Commissie voor de
milieueffectrapportage

Externe maatregelen Natura 2000-gebied Engbertsdijkvenen

Toetsingsadvies over het milieueffectrapport en de aanvulling daarop

Figuur 1. Ligging en begrenzing Natura 2000-gebied Engbertsdijksvenen en begrenzing van het plangebied. Het plangebied bestaat uit de vier deelgebieden (Bron: MER).

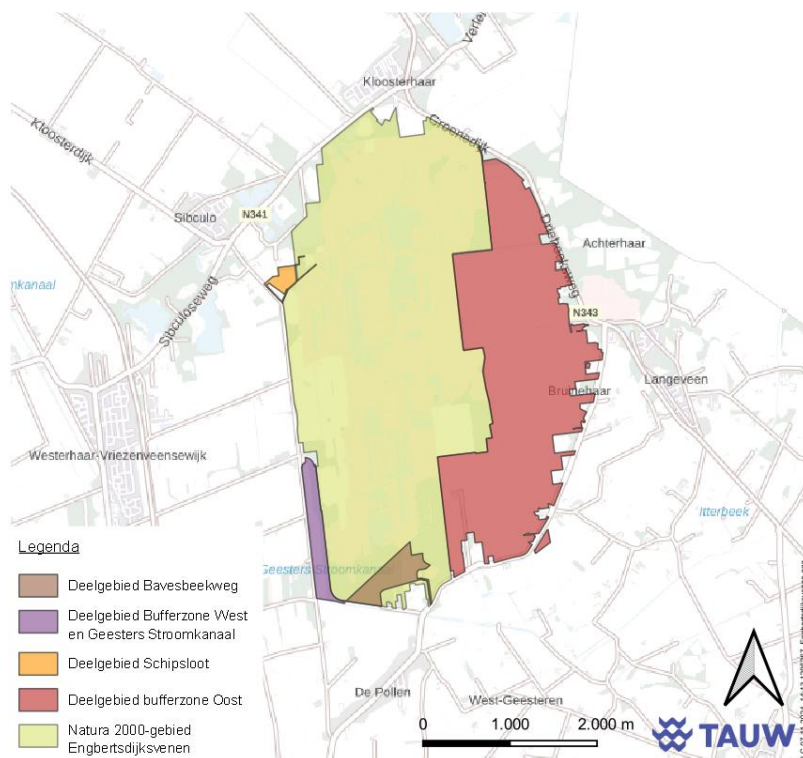
De aanvulling op het MER beschrijft per deelgebied (figuur 1) duidelijk het landschap en de cultuurhistorische waarden en de effecten hierop:

- In de Bufferzone Oost blijft het open landschap en de verkaveling in stand. De cultuurhistorische waarden worden niet wezenlijk aangetast. Aandachtspunt voor de verdere planvorming is dat de kades landschappelijk passend worden vormgegeven.

- De maatregelen in deelgebied Bufferzone West en Geestersche Stroomkanaal zijn beoordeeld als neutraal tot licht negatief. Belangrijk is dat het Geestersche Stroomkanaal als historisch waterlichaam behouden blijft en de Paterswal en de leidijken zichtbaar.

- Het aanleggen van de slenk in deelgebied Bavelsebeekweg leidt tot een beperkte aantasting van de historische verkaveling. Voor het herkenbaar houden van de verveningsgeschiedenis is het belangrijk kenmerkende voorbeelden van deze geschiedenis te behouden.

- In deelgebied Schipsloot is sprake van een negatief effect op de cultuurhistorische waarde van het deelgebied door het dempen van de cultuurhistorisch waardevolle Schipsloot. Het effect op de landschappelijke leesbaarheid is beperkter.

Samenvattend blijkt uit de aanvulling dat de voorgenomen inrichtingsmaatregelen het cultureel erfgoed plaatselijk aantasten. Het gaat om het dempen van de Schipsloot en lokaal een beperkte aantasting van de verkavelingsstructuur in de deelgebied Bavelsebeekweg. De effecten op landschap zijn beperkter omdat gezocht is naar een passende landschappelijke inpassing van de maatregelen.

De Commissie constateert dat de eindbeoordeling voor de aspecten ruimtelijke kwaliteit en cultuurhistorische waarden ongewijzigd blijft en kan zich hierin vinden. De aanvulling beschrijft per deelgebied de aanwezige landschappelijke kenmerken en kwaliteiten en de aanwezige cultuurhistorische waarden voldoende gedetailleerd. De aantasting van de landschappelijke kenmerken en kwaliteiten en van cultuurhistorische waarden door de geplande maatregelen is eveneens per deelgebied beschreven en is voldoende navolgbaar.

De aanvulling geeft aanbevelingen om de maatregelen landschappelijk beter in te passen en cultuurhistorische waarden te behouden. De Commissie beveelt aan deze aanbevelingen in het planontwerp voor de externe maatregelen verder uit te werken.
